島根原子力発電所2号炉 審査資料	
資料番号	EP-061 改 92(説9)
提出年月日	令和3年5月24日

島根2号炉の代替交流電源設備による非常用所内電気設備と代替所内電気設備の  
電源供給の考え方について

図1 非常用所内電気設備の負荷と代替所内電気設備の負荷

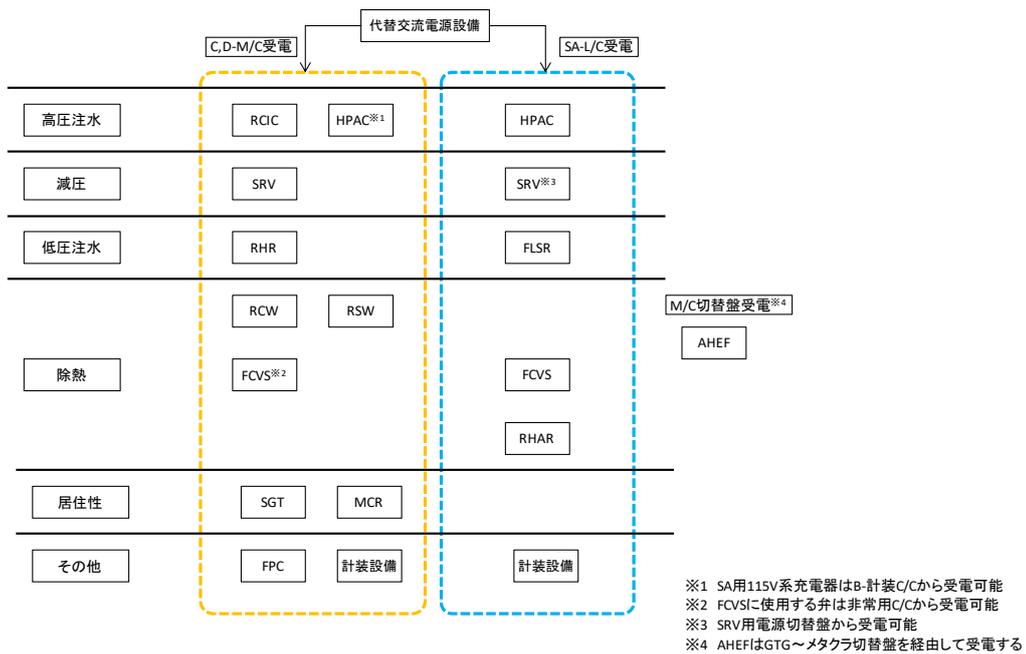
- ① SBO発生後において、24時間電源供給が可能な所内常設蓄電式直流電源設備を用いてRCICにより高圧注水を継続するが、交流電源復旧後は、炉心損傷防止、格納容器破損防止を目的として非常用M/C側補機を起動するため、非常用M/C側の受電を優先する。
- ② 蓄電池（非常用）への充電はSA-L/C側を経由した充電（充電器電源切替盤を使用）も可能ではあるが、充電時の水素滞留対策として必要となる空調設備の起動が容易となるため、非常用M/C側の受電を優先する。
- ③ SBO発生後は上記①の通り、原子炉は高温待機の状態が継続すると想定される。一方でSA-L/C側の主な負荷としては、原子炉減圧後に必要な負荷（FLSR等）を接続しているため、SA-L/C側の負荷への電源供給については時間的余裕がある。
- ④ 非常用M/C側を受電することで、居住性に関する空調設備等のその他の負荷に対しても電源供給が可能となる。（図1参照）

図3 GTGによる緊急用メタクラ受電の概要（変更後）

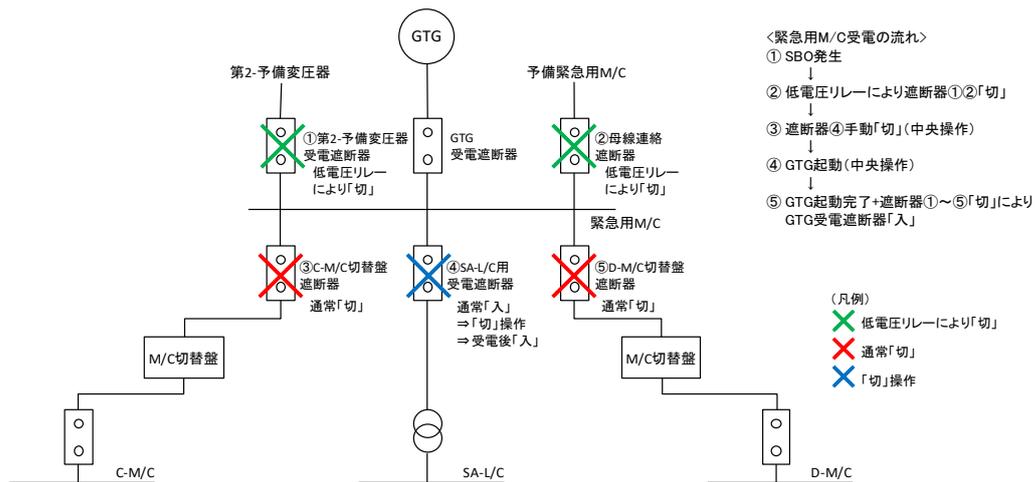
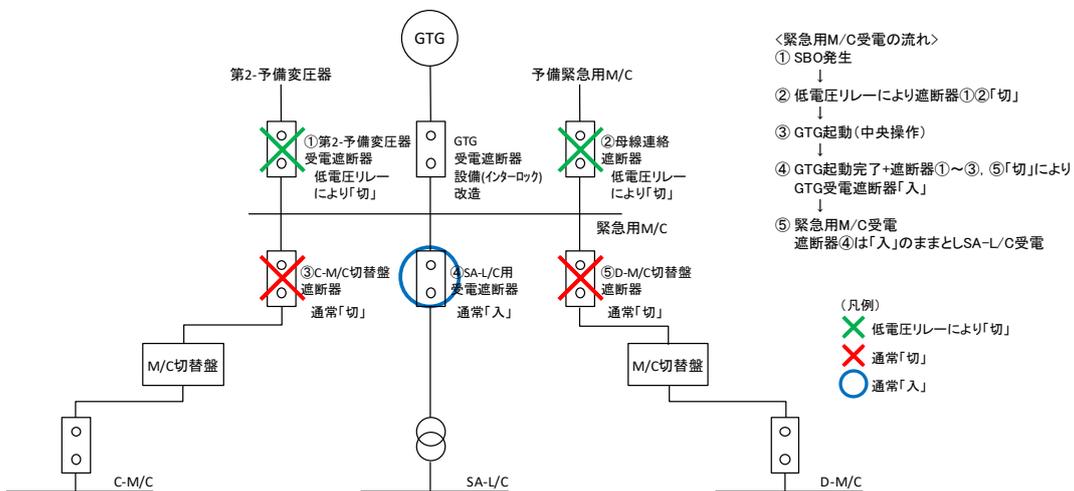
このため、現状は緊急用メタクラ受電により非常用M/C側及びSA-L/C側が自動的に受電しない設計としていることから、緊急用メタクラ受電後、SA-L/C側を受電するためには、改めて遮断器④のSA-L/C受電用遮断器を投入する必要がある。

1. 及び2. のとおり、現状GTGから電源供給する場合は、非常用M/C側の受電を優先しているが、注水機能のバックアップである低圧原子炉代替注水系の電源を早期に確保する観点から、SA-L/C側の受電を優先し、その後、非常用M/C側に接続される重大事故等対処設備が使用可能であれば、非常用M/C側を受電するよう設備及び手順を変更する。(図3参照)

設備及び手順の変更に伴い、GTG起動によりSA-L/C側を自動で受電することとなるが、SA-L/Cには自動起動する大型補機はなく、負荷としては警報電源及び制御盤電源の容量が少ない負荷であるため、自動受電によりGTGに悪影響を与えることはない。なお、低圧母線の自動受電については、設計基準事故対処設備である非常用ディーゼル発電機の自動起動に関する電源供給の設計思想とも整合するため、運用面からも問題となることはない。

また、SA-L/Cの受電確認については、中央制御室運転員Aが、緊急用メタクラ受電確認とあわせて確認を行うため、タイムチャートに影響はない。
